Ministero dell' Ambiente e della Tutela del Territorio e del Mare

Commissione Tecnica di Verifica dell'Impatto Ambientale – VIA e VAS

Parere n. 3158 del 25/10/2019

Progetto	Istruttoria VIA Aeroporto di Fiumicino Master Plan al 2030 ID VIP 3597
Proponente	ENAC

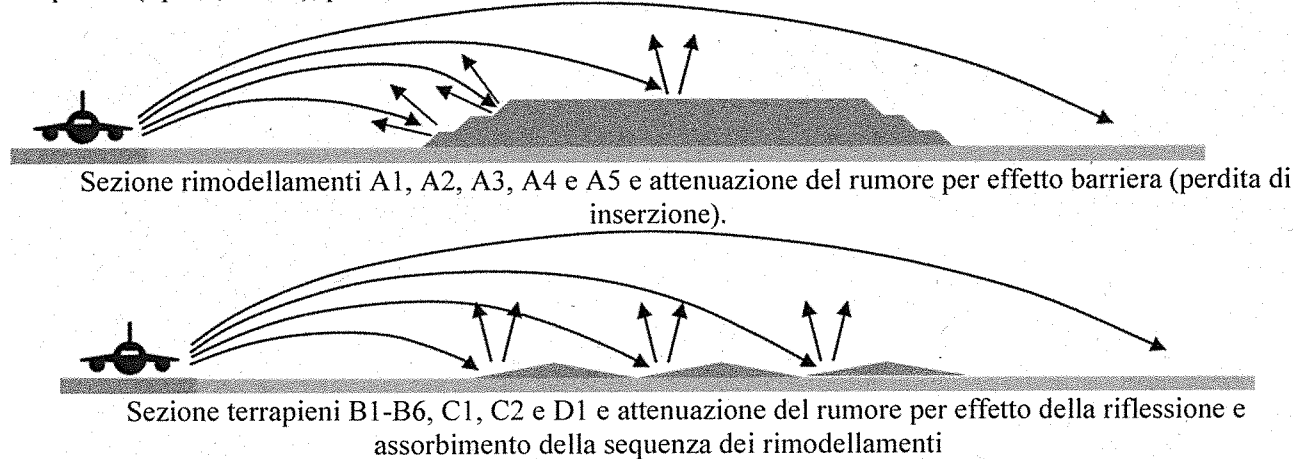
CONSIDERATO che è stata assunta la scelta di destinare le terre di scavo alla realizzazione di una serie di rimodellamenti, diversificati morfologicamente in funzione della tipologia di operazioni a terra degli aeromobili e delle relative caratteristiche di spettro delle emissioni acustiche al cui contenimento tali interventi sono finalizzati. La progettazione di detti rimodellamenti è stata difatti preceduta da una campagna di rilievi acustici dai quali è emerso come il contributo acustico degli aeromobili durante le fasi di rullaggio a terra lungo le taxiway, di atterraggio durante il touchdown point e conseguente fase di rallentamento, nonché di decollo durante la fase iniziale di accelerazione e di massima spinta dei motori, presenti una netta diversificazione in termini di spettro emissivo, con presenza sia di alte che di basse frequenze. In funzione di tali risultanze sono state sviluppate due tipologie di rimodellamenti antirumore, una di tipo tradizionale con funzione di perdita di inserzione tra sorgente-ricettore (tipo A) e l'altra rivolta alla mitigazione delle basse frequenze (tipo B, C e D), per un totale di 13 aree di intervento

VALUTATO che le azioni e le proposte di cui sopra volte ad azioni di mitigazione e compensazione sono indubbiamente interessanti occorre rilevare che le stesse non appaiono il frutto di un più ampio e sistematico studio di sostenibilità ambientale quanto iniziative tematiche sporadiche e nate più casualmente che con l'obiettivo di valorizzare il territorio limitrofo all'intervento

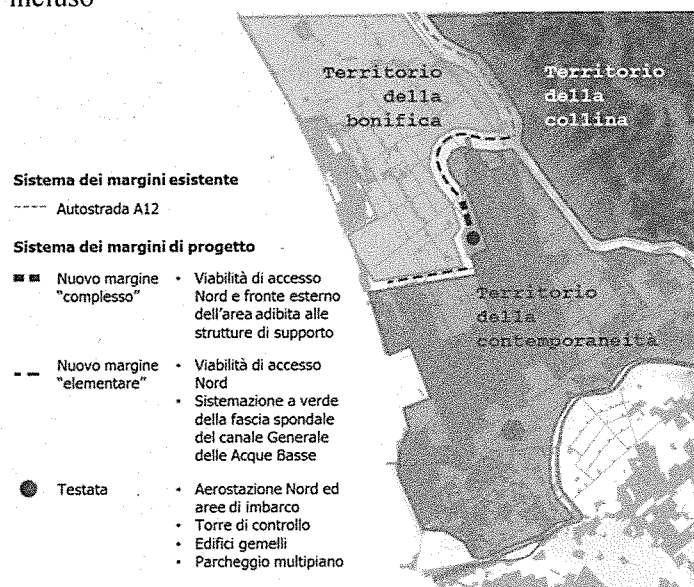
CONSIDERATO E VALUTATO che in termini di alternative di progetto la documentazione presentata esamina due aspetti in modo separato. Da un lato viene eseguita una disamina dell'esigenza/opportunità di potenziare il sistema air-side fondamentalmente rappresentato da una nuova pista di volo e lo studio esplicita la necessità di una sua realizzazione ritenendo non sostenibile dal punto di vista funzionale e in parte anche ambientale poter dar risposta alla domanda di traffico nello scenario futuro in assenza della nuova pista di volo. Dall'altro, e in modo del tutto indipendente viene studiato il potenziamento del sistema land-side (per lo più sistema terminal e servizi connessi) trascurando totalmente l'ipotesi di ottimizzazione dell'infrastruttura esistente.

VALUTATO quindi che lo sviluppo dell'infrastruttura a nord per il sistema land-side non è stato oggetto di un reale studio di alternative di progetto.

VALUTATO che quindi non è presa in considerazione una analisi complessiva dello scalo di Fiumicino in termini di scelte strategiche di utilizzo e ripartizione degli spazi tra sistemi presenti e previsti per lo scenario di progetto e che non sono state studiate alternative di strategia secondo le quali è possibile dar conto di un offerta infrastrutturale idonea alla domanda futura mediante l'individuazione di ottimizzazione delle risorse, anche infrastrutturali, esistenti.

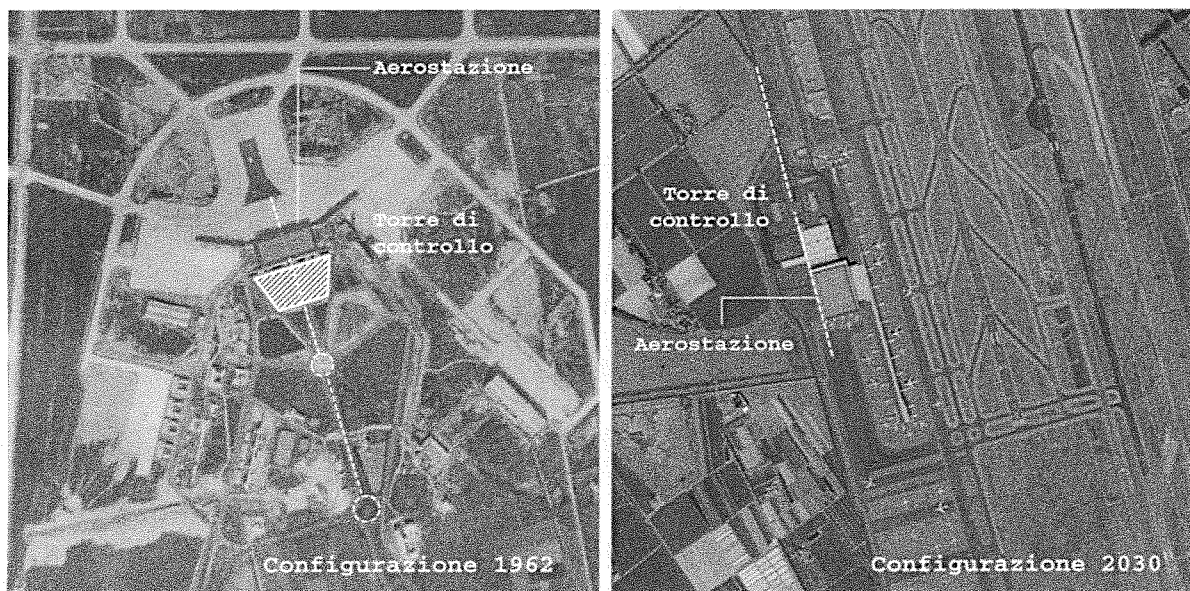
CONSIDERATO E VALUTATO che il lasciar spazio al “territorio della contemporaneità” non pone un quesito solo in termini di quello che è l’intervento proposto, , ovvero di sviluppo dell’aeroporto, quanto piuttosto di quello che lo stesso può implicare per quella quota parte dello sviluppo che configura non solo un “allargamento” della contemporaneità in termini funzionali e di risposta ad una domanda(domanda di traffico e quindi di movimentazione di aerei), quanto quello che l’insediamento di un nuovo sistema aeroportuale può implicare. Allo scopo è evidente e particolarmente efficace il confronto, presente e riportato nel SIA, tra il “nucleo storico” sul quale si è fondato l’aeroporto di Fiumicino all’inizio degli anni 1960 e quello ipotizzato nella configurazione Masterplan 20302030. Se da un lato è interessante la continuità in termini di lettura semiotica della forma dell’insediamento aeroportuale dall’altra emerge una perplessità non tanto e non solo sull’uso del territorio direttamente conseguente al progetto, quanto piuttosto a quello che potrà essere il fenomeno del consolidarsi del nuovo ruolo di terminale aeroportuale anche nella zona a nord dell’attuale sedime.

CONSIDERATO E VALUTATO che quanto sopra è abbastanza evidente se si esamina l'evoluzione territoriale ed urbanistica del territorio all'interno del quale si sviluppa quello che oggi è definito aeroporto di Fiumicino Sud. Come noto l'aeroporto ad oggi può essere considerato caratterizzato da:
